サービスキャンペーン通知書

※ 整 理 番 号		サービスキャンペーン開始日	令和 3 年 10 月 11 日
不 具 合 の 内 容	ルーフガラスとルーフレールにおいて、取付指示が不適切なため、ルーフガラスとルーフレールが接触していることがある。そのため、走行振動等によってルーフガラスにひび割れが生じるおそれがある。		
改 善 の 内 容	全車両、ルーフレール取付部にスペーサーを追加する。ルーフガラスに損傷が確認された場合はルーフガラスの交換を行う。		
自動車使用者等に周知させるための処置	ダイレクトメールにて使用者に通知する。ホームページに掲載する。

改善箇所説明図

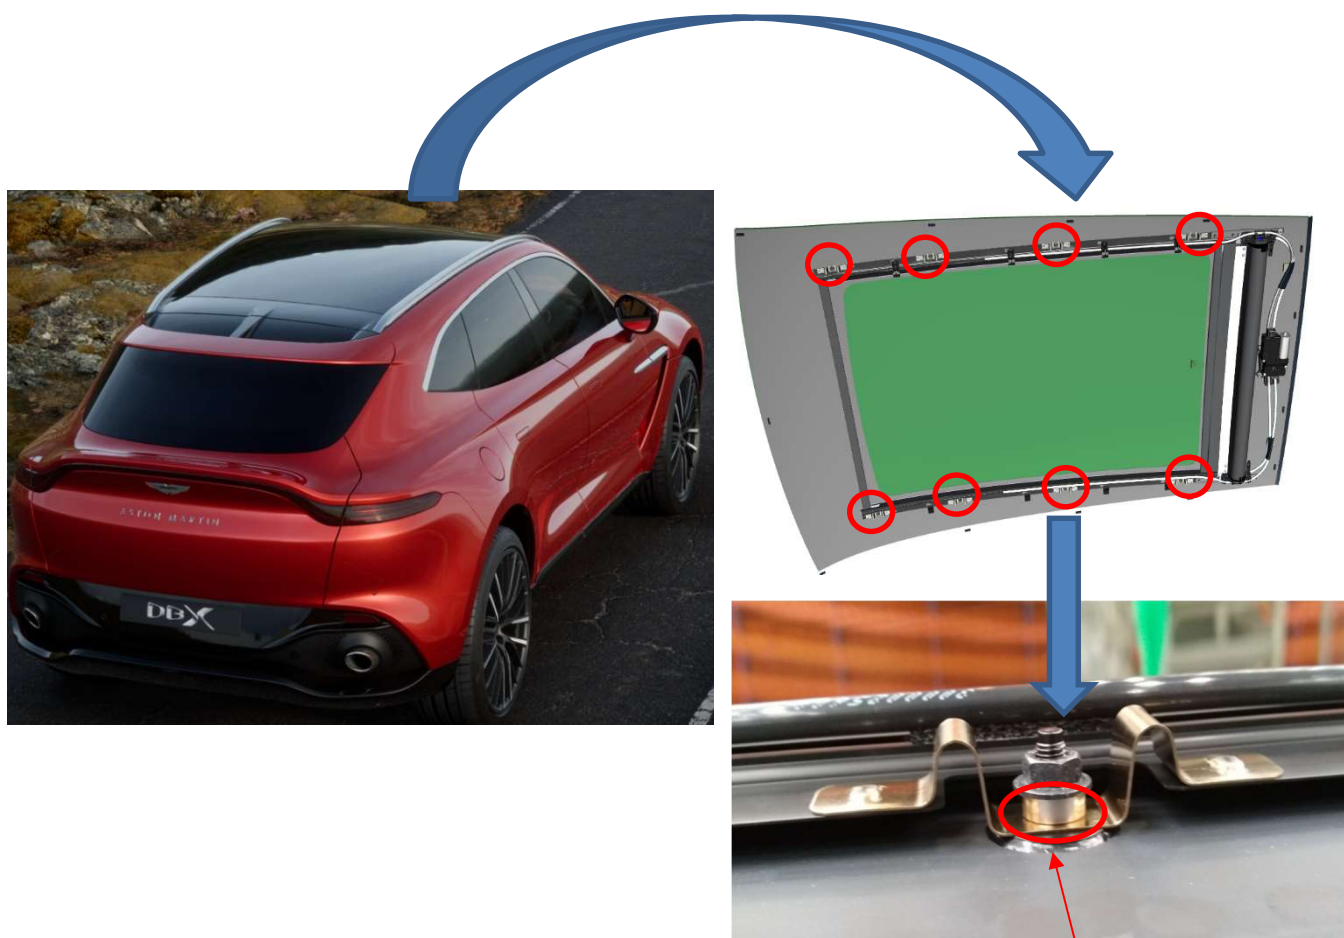
ルーフレール取付部へスペーサーを追加

ルーフガラスとルーフレールにおいて、取付指示が不適切なため、ルーフガラスとルーフレールが接触していることがある。そのため、走行振動等によってルーフガラスにひび割れが生じるおそれがある。

全車両、ルーフレール取付部にスペーサーを追加する。ルーフガラスに損傷が確認された場合はルーフガラスの交換を行う。
